Vorhabenbezogener Bebauungsplan KRV725 "Riegel und Reiter auf dem Ringelberg" -
Abwägungs- und Satzungsbeschluss

Abwägung zum vorhabenbezogenen Bebauungsplan KRV725 "Riegel und Reiter auf dem Ringelberg"

Teil A1: Planzeichnung, M 1:500

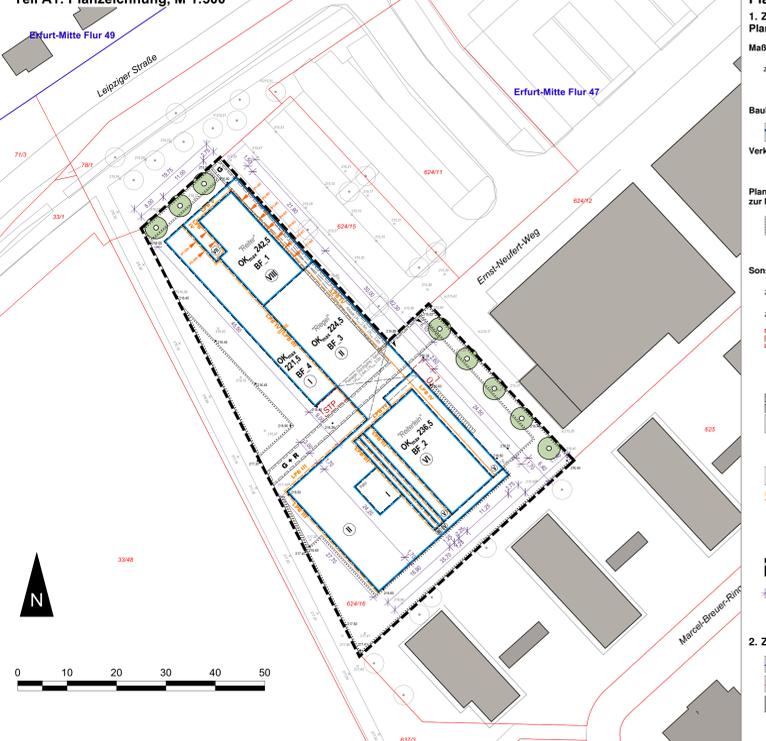
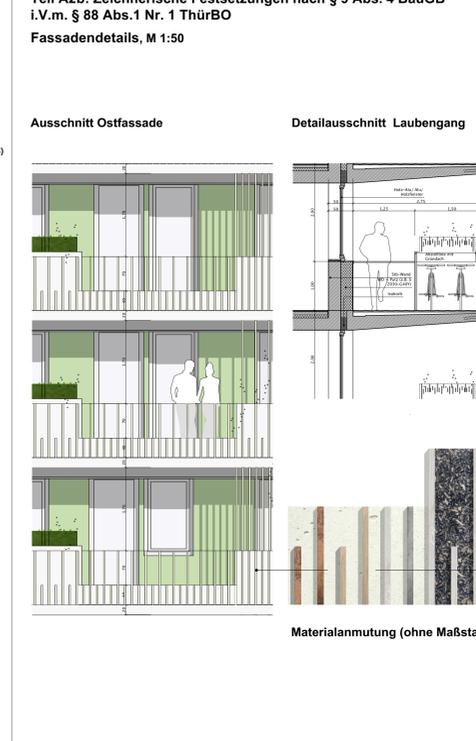
- (1) In der textlichen Festsetzung Pkt. 7.8 wird auf in der Schallimmissionsprognose, Anlage 6 angegebene Immissionspunkte Bezug genommen, in deren Bereichen bei Realisierung von schutzbedürftigen Räumen Lüftungseinrichtungen zu realisieren sind. Die Schallimmissionsprognose stellt keinen Satzungsbestandteil dar. Wenn in den textlichen Festsetzungen auf Immissionspunkte Bezug genommen wird, sind diese aus Gründen des Bestimmtheitsgebotes in die Planzeichnung zu übernehmen.*

- (2) Entsprechendes gilt für die in der textlichen Festsetzung 7.7 enthaltene Bezugnahme auf die Fassaden mit einem Beurteilungspegel nachts von über 50 dB(A). Aus dem Satzungsplan selbst ergibt sich nicht, für welche Fassaden die in Pkt. 7.7 genannten Anforderungen gelten sollen.*

- (3) In der Planzeichenerklärung wird bei der Erläuterung der Lärmpegelbereiche versehentlich auf die DIN 1409 verwiesen. Vermutlich ist hier die DIN 4109 gemeint.*

- (1) Die in der textlichen Festsetzung 7.8 angegebenen Immissionspunkte IP 1-7 - NO und IP 1-2 - SW werden in die Planzeichnung übernommen (stattdessen entfällt die Angabe des Bezugs zur Schallschutzprognose – diese wird in der Begründung gegeben)
- (2) Der letzte Satz der Festsetzung 7.7. lautet „Dies trifft für alle Fassadenbereiche zu.“ Damit ist das Bestimmtheitsgebot hinreichend erfüllt und eine Kennzeichnung in der Planzeichnung nicht notwendig.
- (3) Die Planzeichenerklärung wird entsprechend korrigiert und die DIN 4109 zitiert.

Abb. 1: Regionalplan Mittelthüringen, Karte 2-4 Sicherung des Kulturerbes (Auszug), Schutzbereiche für die Kulturerbestandorte, 09/2019

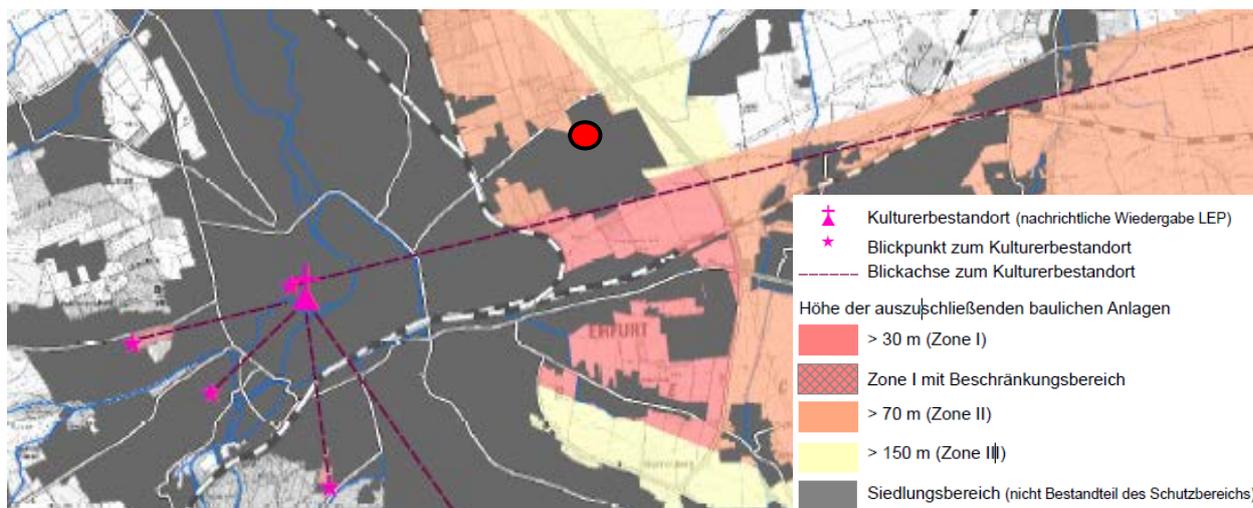
In Z 1.2.3 LEP wurde für den Kulturerbestandort Dom und Severikirche ein Umgebungsschutz geregelt, der nach dem 1. Entwurfs des Regionalplans Mittelthüringen (E-RP-MT) konkretisiert werden soll (vgl. Z 2-2 im E-RP-MT zum Kulturerbestandort KES-5). Nach Aussage der Vorentwurfsunterlagen soll in dem Plangebiet "mit Aussicht auf die Stadt mit Türmen und Dom" eine „Hochpunktentwicklung“ realisiert werden. Im Rahmen der Entwurfserarbeitung ist zu prüfen, ob die beabsichtigte Baurechtschaffung des Vorhabens mit den o.g. raumordnerischen Vorgaben gegeben ist.

Wie aus der Abbildung 1 (Auszug aus der Karte 2-4 Sicherung des Kulturerbes, Schutzbereiche für die Kulturerbestandorte Regionalplan Mittelthüringen, 09/2019) ersichtlich wird, befindet sich das geplante Vorhaben nicht in einer der Blickachsen zum Kulturerbestandort Dom und Severikirche. Das Gebäude soll durch eine bauliche Hochpunktentwicklung an östlichen Einfahrt in die Landeshauptstadt Erfurt eine qualitätvolle Landmarke setzen. Die geplante

Höhe von ca. 26,5 m („Reiter“) bleibt weiter unter den in der Zone II maximal zulässigen 70 m. Das Vorhaben entspricht diesbezüglich den raumordnerischen Vorgaben.

Abb. Berechnung der Grundflächenzahl (Quelle: quaas-stadtplaner)

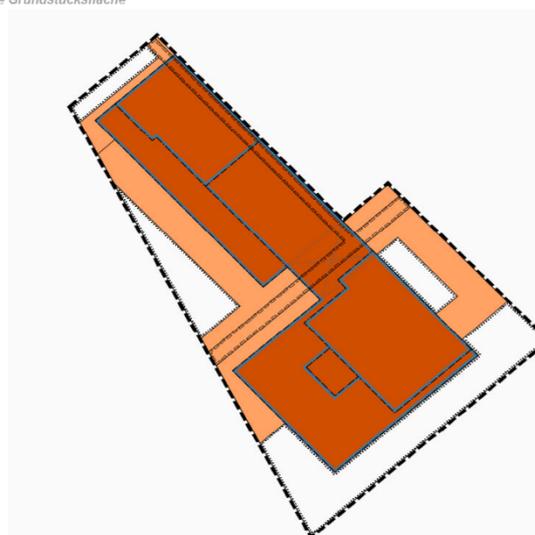
Grundfläche	
bei der Berechnung Grundflächenzahl I berücksichtigt	
Gebäudeflächen inkl. Loggien, Laubengänge und Passage	
Gebäude gesamt	2.004,0 m ²
Summe	2.004,0 m ²
Grundflächenzahl I	0,55
bei der Berechnung Grundflächenzahl II berücksichtigt	
Wege/Zufahrten	830,0 m ²
Flächen aus GRZ I	2.004,0 m ²
	2.834,0 m ²
Grundflächenzahl II	0,77

Die Berechnung der Geschossflächenzahl wird korrigiert.
